2023年 6月 13日

コンバム株式会社

真空パッド「PFG-3.5A」取付部外周寸法変更のお知らせ

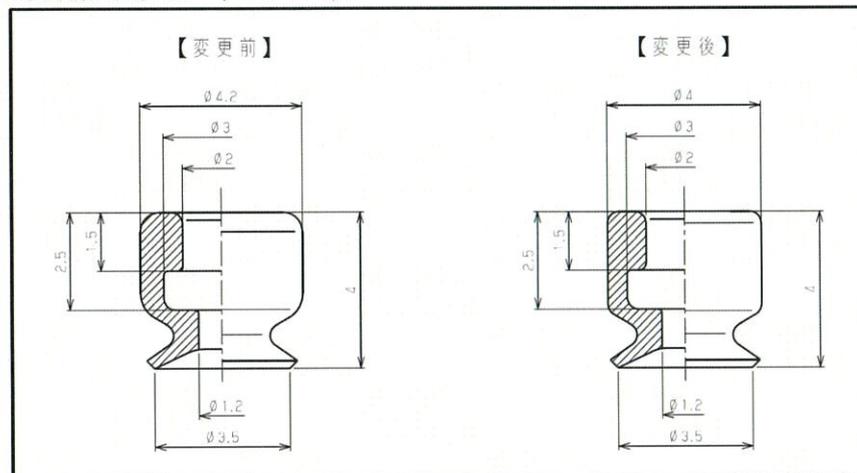
さて、長年ご愛顧いただいております真空パッドの「PFG-3.5A」でございますが  
この度、「取付部外周寸法を  $\phi 4.2 \rightarrow \phi 4$  に変更」することとなりましたのでご連絡申し上げます。  
何卒、ご理解、ご協力の程、宜しく願い申し上げます。

■変更内容：取付部外周直径  $\phi 4.2 \rightarrow \phi 4$

■変更時期：在庫がなくなり次第自然切替 ※ 変更前品と変更後品の混在出荷はございません。
